# RAPPORT D'ENQUETE PUBLIQUE

AUTORISATION ENVIRONNEMENTALE POUR LE  
RENOUVELLEMENT ET L'EXTENSION DE LA CARRIERE  
DE CALCAIRE ET DE MARNE DU VAL D'AZERGUES  
(69)

Pétitionnaire : société LAFARGE CEMENTS

Commissaire enquêteur : Claire Morand

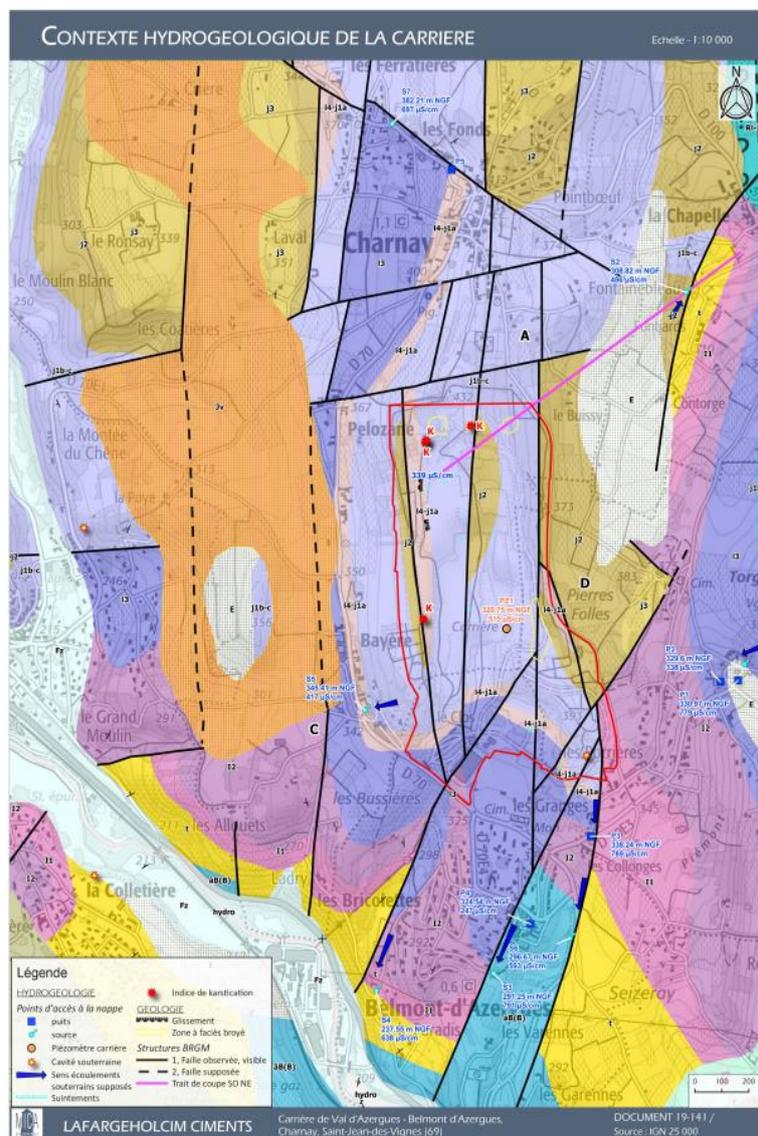
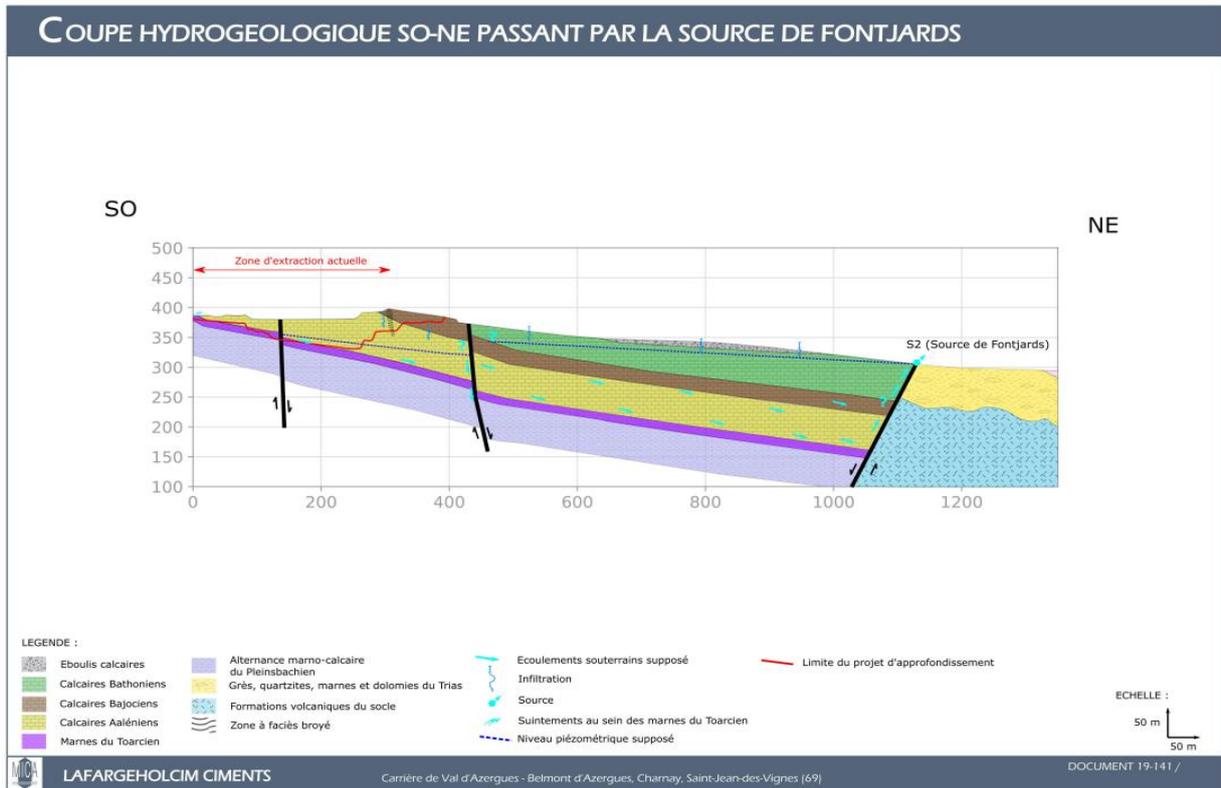
- L'analyse de la variation des débits en fonction de la pluviométrie est questionnée : pourquoi une utilisation des données pluviométriques de Bron ? Les prélèvements hebdomadaires sont qualifiés d'insuffisants. La commune de Morancé indique que « la source de Fontjards est très réactive aux pluies et entre en crue quelques heures seulement après une forte pluie (moins d'une demi-journée) suivi d'une décroissance rapide des débits en quelques jours. »

- La commune de Morancé regrette que le bassin versant de la source n'ait pas été défini : « La définition de ce bassin versant est indispensable pour connaître la vulnérabilité de la source aux pollutions de surface et comprendre ses régimes, notamment la persistance d'écoulement en période de sécheresse sévère. »

- Elle indique également : « Le raisonnement décrit dans l'étude d'impact en page 91 tome 1 conduit à mettre en arrière-plan le caractère karstique au profit d'un profil de source alimentée par les éboulis. Cependant la réactivité connue de la source est caractéristique des aquifères karstiques avec une rapide infiltration des eaux de pluie à travers les fissures du massif calcaire (d'où l'aspect temporairement trouble des eaux des sources karstiques – aspect trouble que les auteurs reconnaissent à la source de Fontjards). De plus, la pérennité de la source (pas d'assec constaté les années très sèches [...] montrent à l'évidence une connexion avec un bassin aquifère d'une certaine importance. Alors qu'une source « d'éboulis » ne disposerait pas de ces mêmes réserves et serait en assec quasiment tous les étés. »

« Au moment de l'étude hydrogéologique du dossier Lafarge (1er dépôt du dossier complet le 29/10/2021), l'enjeu fort de la source de Fontjards n'était pas connu puisque la remise en état de la conduite qui alimentait la source de Fontjards (qui fournit à nouveau l'eau aux bassins du château de Beaulieu, classé aux monuments historiques en 2021), date du 9 décembre 2021, donc postérieure à l'étude ; ceci explique que l'enjeu de cette

source avait été considéré comme faible lors de l'étude initiale. La partie hydrogéologique du dossier n'a par ailleurs pas fait l'objet de remarque particulière par les services de la Préfecture en charge du dossier, sur le point de la source de Fontjards, dans la demande de compléments datée du 3/01/2022 (courrier qui mentionnait des demandes de compléments sur d'autres points, lesquels ont été intégrés à la dernière version de la DAE, soumise à enquête publique).

En cas de modifications notables des débits ou de la qualité de l'eau de la source, la relation éventuelle avec l'exploitation de la carrière sera recherchée et en cas d'impact avéré lié à l'exploitation Lafarge, une révision des modalités d'exploitation sera proposée, afin de garantir le maintien de la qualité de l'eau et des débits de la source et ainsi éviter tout impact sur ses usages. »

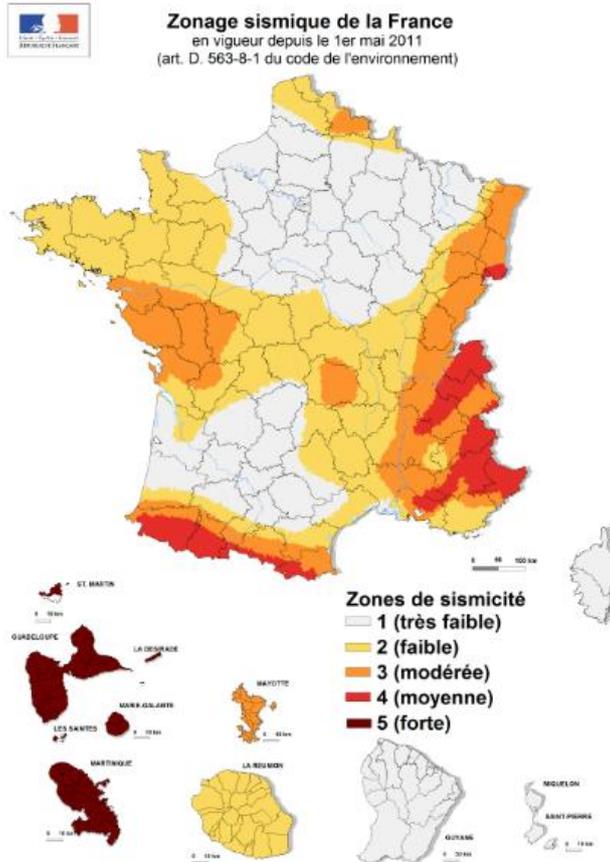
Il ne faudrait pas jouer avec la santé et la sécurité des habitants, des visiteurs du musée et des nombreux promeneurs. »

« Il est tout à fait compréhensible que certains riverains s'inquiètent du rapprochement des fronts de taille par rapport aux zones résidentielles et c'est la raison pour laquelle le dossier de renouvellement/extension impose une étude des impacts de ces évolutions de périmètre. Les conclusions de l'étude DCI sur les vibrations liées aux tirs de mines sont rassurantes puisque ces niveaux de vibrations restent tout à fait en deçà des seuils réglementaires. En outre des adaptations de mise en œuvre des tirs sont possibles pour réduire ces vibrations, notamment lorsque le front de taille se rapproche des habitations : l'exploitant peut, si les conditions géologiques et météorologiques le permettent, baisser la charge unitaire (= quantité d'explosif détonant en instantanée dans les trous de mine).

Indépendamment du respect des limites réglementaires, Lafarge souhaite minimiser les impacts ressentis par les riverains et donc utilise les données géologiques du site (présence de faille, type de matériau...), les résultats des mesures sismiques (sismographes installés chez les riverains) ainsi que le retour des riverains (ressenti du tir), pour optimiser ses tirs, qui ont lieu environ toutes les 3 semaines. Ainsi, la bi-détonation, technique permettant de réduire la charge unitaire par 2 est mise en œuvre depuis l'été 2022 ; cette technique permet de réduire les vibrations dans le sol (solidiennes), avec néanmoins un « ressenti » moins bon (puisque le tir dure quelques millisecondes de plus. Par ailleurs, le ressenti vient souvent de la surpression aérienne (qui peut faire vibrer une fenêtre ou une porte mais n'a aucun impact sur les structures bâties). La suppression aérienne (déplacement d'ondes dans l'air) ne fait pas l'objet de valeur limite réglementaire. Ces tirs n'ont donc aucune raison d'endommager les bâtis et leur faible nombre (34 tirs en 2022), en journée exclusivement, ne devrait pas générer d'inquiétude aux riverains qui habitent à proximité de la carrière. Si besoin, les personnes qui le souhaitent peuvent être appelées ou prévenues par SMS quelques dizaines de minutes avant les tirs comme c'est déjà le cas pour plusieurs riverains.

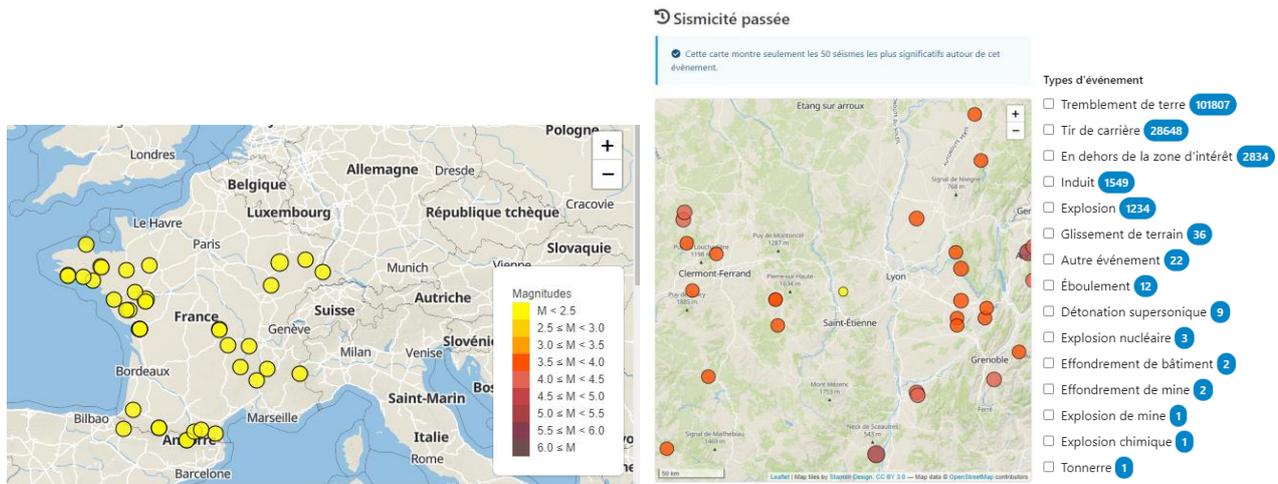
Mme Tessier (ON32) pose également les questions suivantes : « Les secousses sismiques mesurées lors des tirs de mines dans la carrière nous sont indiquées être très en dessous du seuil limite. Ce seuil devrait-il être revu en fonction des changements climatiques que nous subissons ? Par quel organisme de certification les sismographes sont-ils étalonnés ? Ce seuil est-il le même dans toutes les carrières Lafarge, par exemple dans la carrière de Cruas, près de la Centrale nucléaire de Cruas Meysse. »

Il est important de noter que la loi Chapot (loi prévisionnelle des vibrations en fonction de la charge unitaire détonnant en instantané et de la distance entre le tir et le point de mesure) utilisée pour modéliser les tirs, par l'expert qui a été mandaté dans le cas des fissures de la maison d'un des riverains de la carrière, est une loi générique, qui ne tient pas compte des spécificités géologiques locales. Les lois Chapot définies lors de l'étude réalisée par le bureau d'étude DCI et utilisées par le chef de carrière Lafarge sont définies sur la base de la géologie réelle de la carrière et donc adaptée selon les zones d'extraction car elles mettent en corrélation la formule de calcul et les mesures réelles sur site.

Elles permettent donc une meilleure adaptation de la charge unitaire par zone d'extraction et une meilleure appréciation de l'évolution future en fonction de l'avancée des fronts (étude DCI dans le dossier). Comme déjà mentionné, la bi-détonation (réduction de la charge unitaire) sera mise en œuvre lorsque les tirs se rapprocheront des habitations, à chaque fois que cela sera techniquement possible.

En général, la valeur réglementaire des vibrations imposée dans les arrêtés préfectoraux d'autorisations, pour les carrières de France, dont celles de Lafarge, est de 10 mm/s. La carrière de Cruas proche de la centrale nucléaire n'est pas exploitée par le groupe Lafarge mais par le groupe Heidelberg.

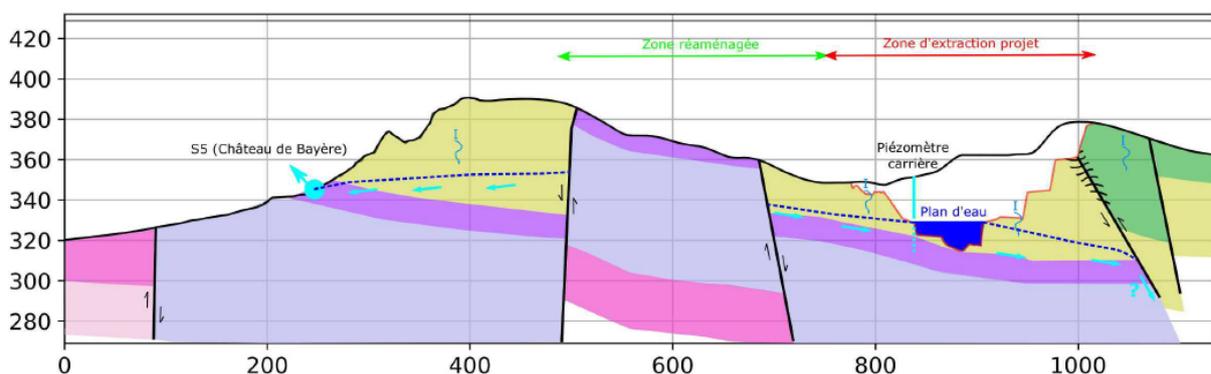
- les « remblais vont significativement modifier les écoulements sur la carrière et participer par leur lessivage au comblement des réseaux et fracturations drainant le massif calcaire. Par leur présence, ils vont certainement étancher l'ensemble de la carrière conduisant à la création du plan d'eau prévu en fin d'exploitation. La nature des remblais, comprenant probablement des marnes toarciennes pyriteuses, peut aussi poser des questions quant aux risques de pollution acide ou saturation des eaux en fines argileuses.

- Dimensionné à une capacité de plus de 100 000 m<sup>3</sup>, avec une profondeur de plus de 10m, il est situé en partie Sud du BV01. Son comblement probable par les files de ruissellement, son positionnement Sud, plus axé vers le versant Azergues, la pression hydrostatique d'une colonne d'eau de plus de 10 m vont modifier notablement l'hydrogéologie locale.

« Comme mentionné plus haut en réponse au point (ON15, ON17, R5) de Morancé, un suivi de la qualité et quantité d'eau de la source de Fontjards sera effectué et de nouvelles modélisations seront réalisées sur cette base pour établir s'il y a ou non un lien entre la carrière et la source. Des mesures seront prises si besoin, pour limiter au maximum l'impact de l'exploitation sur l'hydrogéologie locale. »

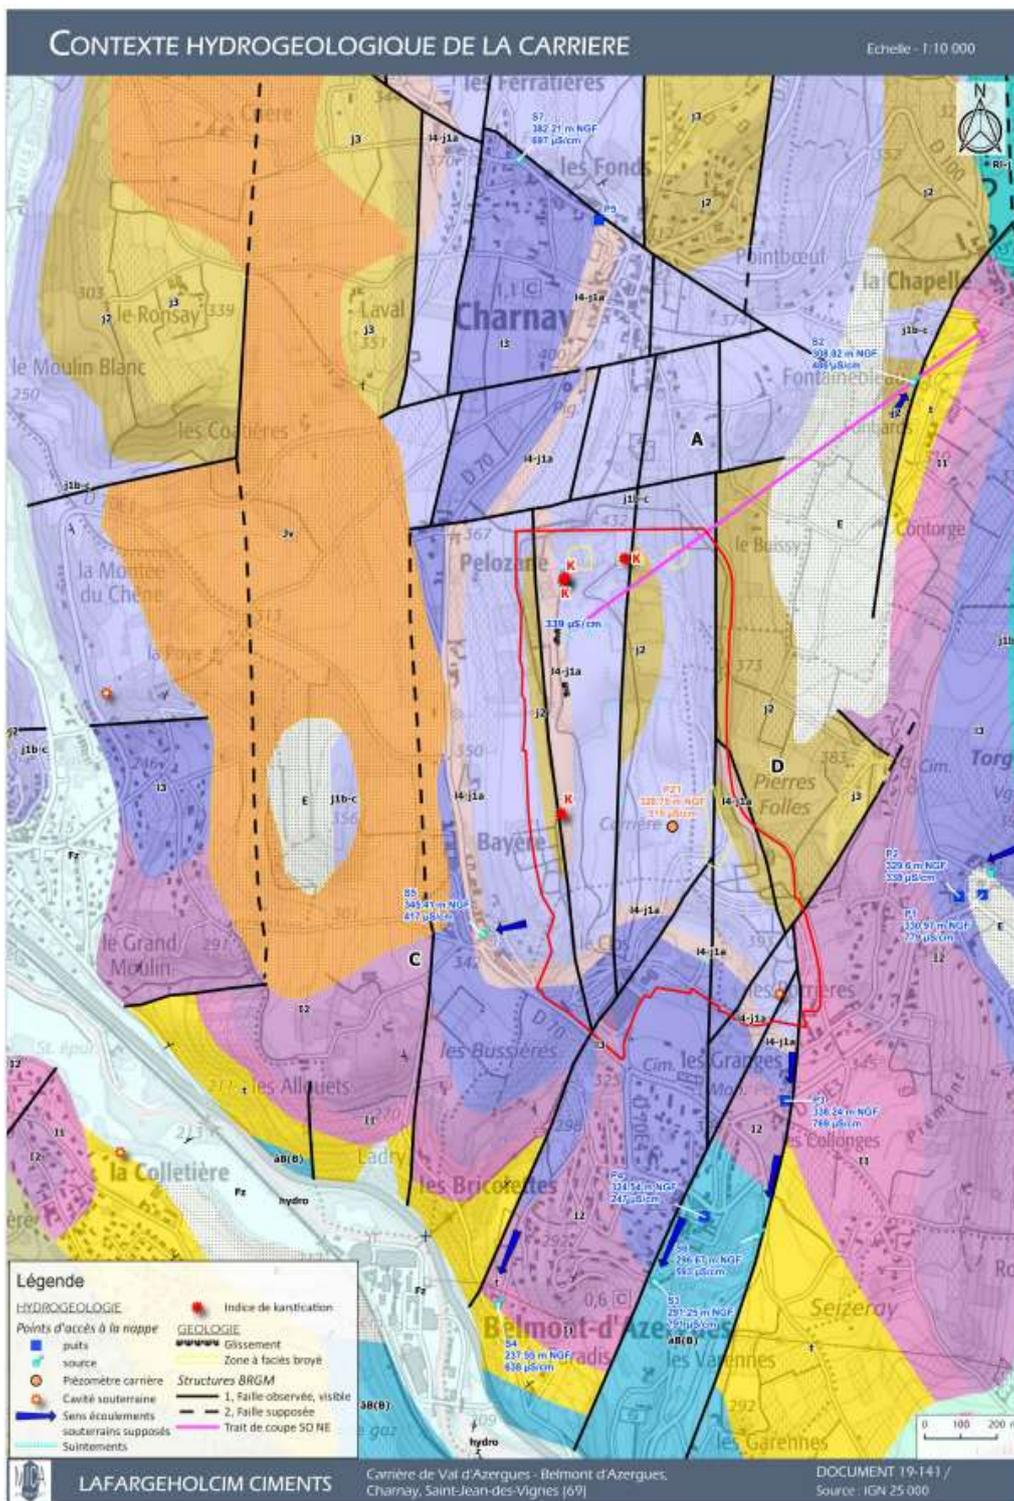
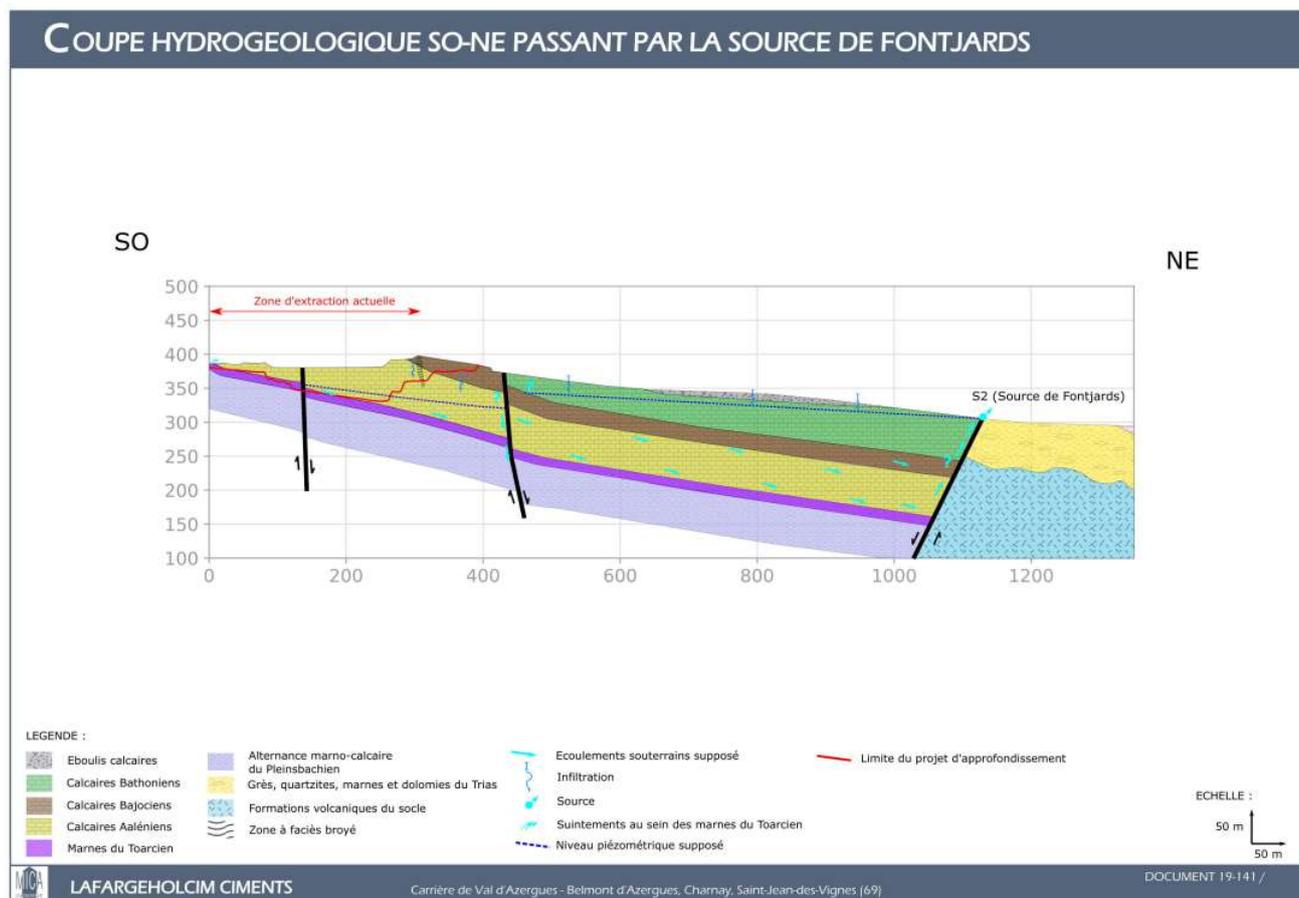
- La commune de Morancé regrette que le bassin versant de la source n'ait pas été défini : « *La définition de ce bassin versant est indispensable pour connaître la vulnérabilité de la source aux pollutions de surface et comprendre ses régimes, notamment la persistance d'écoulement en période de sécheresse sévère.* »

- Elle indique également : « *Le raisonnement décrit dans l'étude d'impact en page 91 tome 1 conduit à mettre en arrière-plan le caractère karstique au profit d'un profil de source alimentée par les éboulis. Cependant la réactivité connue de la source est caractéristique des aquifères karstiques avec une rapide infiltration des eaux de pluie à travers les fissures du massif calcaire (d'où l'aspect temporairement trouble des eaux des sources karstiques – aspect trouble que les auteurs reconnaissent à la source de Fontjards). De plus, la pérennité de la source (pas d'assec constaté les années très sèches [...] montrent à l'évidence une connexion avec un bassin aquifère d'une certaine importance. Alors qu'une source « d'éboulis » ne disposerait pas de ces mêmes réserves et serait en assec quasiment tous les étés.* »

Au moment de l'étude hydrogéologique du dossier Lafarge (1er dépôt du dossier complet le 29/10/2021), l'enjeu fort de la source de Fontjards n'était pas connu puisque la remise en état de la conduite qui alimentait la source de Fontjards (qui fournit à nouveau l'eau aux bassins du château de Beaulieu, classé aux monuments historiques en 2021), date du 9 décembre 2021, donc postérieure à l'étude ; ceci explique que l'enjeu de cette source avait été considéré comme faible lors de l'étude initiale. La partie hydrogéologique du dossier n'a par ailleurs pas fait l'objet de remarque particulière par les services de la Préfecture en charge du dossier, sur le point de la source de Fontjards, dans la demande de compléments datée du 3/01/2022 (courrier qui mentionnait des demandes de compléments sur d'autres points, lesquels ont été intégrés à la dernière version de la DAE, soumise à enquête publique).

Une réunion a donc eu lieu le 27 avril 2023 avec deux représentants de la mairie de Morancé, des représentants Lafarge et l'hydrogéologue mandaté par Lafarge (en charge de cette partie du dossier) ; ce dernier a fourni un complément d'étude hydrogéologique (voir les 2 documents ci-après : carte et coupe),

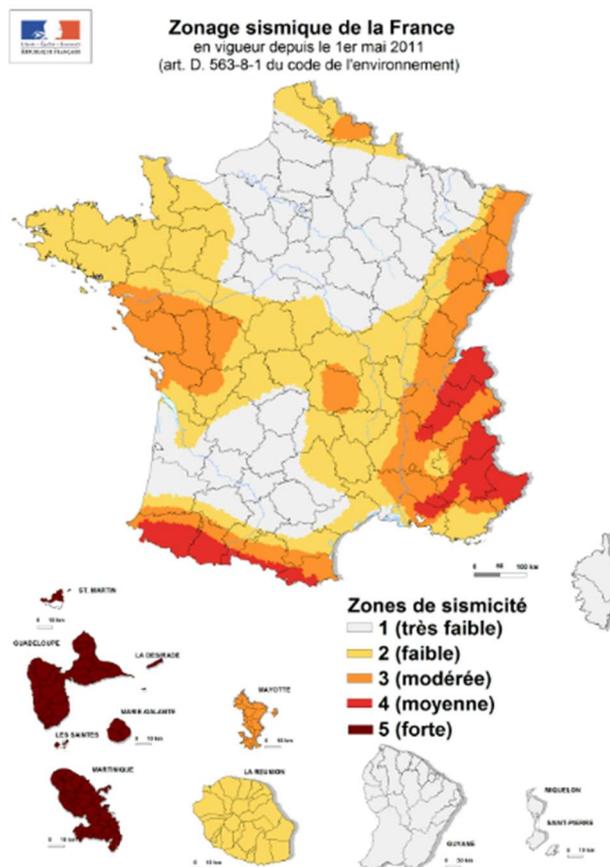
*Il ne faudrait pas jouer avec la santé et la sécurité des habitants, des visiteurs du musée et des nombreux promeneurs. »*

Il est tout à fait compréhensible que certains riverains s'inquiètent du rapprochement des fronts de taille par rapport aux zones résidentielles et c'est la raison pour laquelle le dossier de renouvellement/extension impose une étude des impacts de ces évolutions de périmètre. Les conclusions de l'étude DCI sur les vibrations liées aux tirs de mines sont rassurantes puisque ces niveaux de vibrations restent tout à fait en deçà des seuils réglementaires. En outre des adaptations de mise en œuvre des tirs sont possibles pour réduire ces vibrations, notamment lorsque le front de taille se rapproche des habitations : l'exploitant peut, si les conditions géologiques et météorologiques le permettent, baisser la charge unitaire (= quantité d'explosif détonant en instantanée dans les trous de mine).

Indépendamment du respect des limites réglementaires, Lafarge souhaite minimiser les impacts ressentis par les riverains et donc utilise les données géologiques du site (présence de faille, type de matériau...), les résultats des mesures sismiques (sismographes installés chez les riverains) ainsi que le retour des riverains (ressenti du tir), pour optimiser ses tirs, qui ont lieu environ toutes les 3 semaines. Ainsi, la bi-détonation, technique permettant de réduire la charge unitaire par 2 est mise en œuvre depuis l'été 2022 ; cette technique permet de réduire les vibrations dans le sol (solidiennes), avec néanmoins un « ressenti » moins bon (puisque le tir dure quelques millisecondes de plus. Par ailleurs, le ressenti vient souvent de la surpression aérienne (qui peut faire vibrer une fenêtre ou une porte mais n'a aucun impact sur les structures bâties). La surpression aérienne (déplacement d'ondes dans l'air) ne fait pas l'objet de valeur limite réglementaire. Ces tirs n'ont donc aucune raison d'endommager les bâtis et leur faible nombre (34 tirs en 2022), en journée exclusivement, ne devrait pas générer d'inquiétude aux riverains qui habitent à proximité de la carrière. Si besoin, les personnes qui le souhaitent peuvent être appelées ou prévenues par SMS quelques dizaines de minutes avant les tirs comme c'est déjà le cas pour plusieurs riverains.

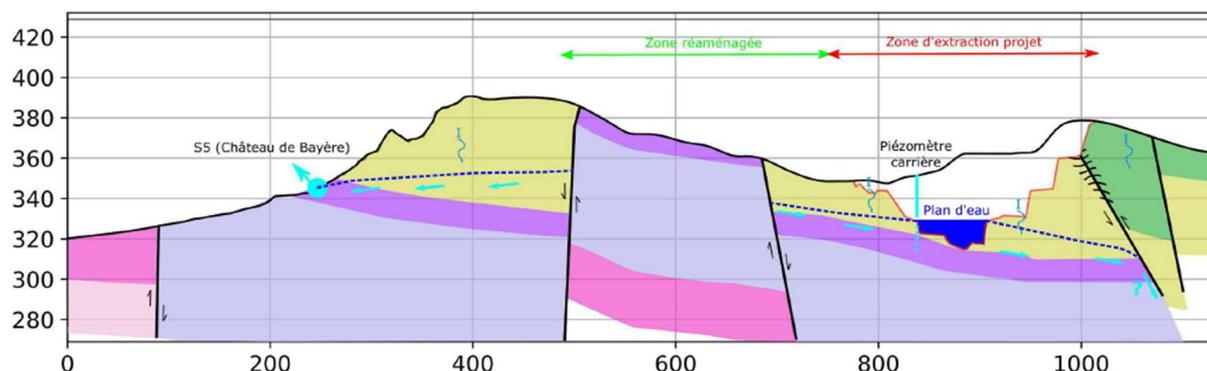
- *Dimensionné à une capacité de plus de 100 000 m<sup>3</sup>, avec une profondeur de plus de 10m, il est situé en partie Sud du BV01. Son comblement probable par les files de ruissellement, son positionnement Sud, plus axé vers le versant Azergues, la pression hydrostatique d'une colonne d'eau de plus de 10 m vont modifier notablement l'hydrogéologie locale.*

- A l'issue de ce paragraphe l'impact potentiel majeur de la carrière sur l'eau est une fragilisation tant en quantité qu'en qualité de la ressource et une altération des zones humides dépendantes avec leur faune et flore associée."

Comme mentionné plus haut en réponse au point (ON15, ON17, R5) de Morancé, un suivi de la qualité et quantité d'eau de la source de Fontjards sera effectué et de nouvelles modélisations seront réalisées sur cette base pour établir s'il y a ou non un lien entre la carrière et la source. Des mesures seront prises si besoin, pour limiter au maximum l'impact de l'exploitation sur l'hydrogéologie locale.
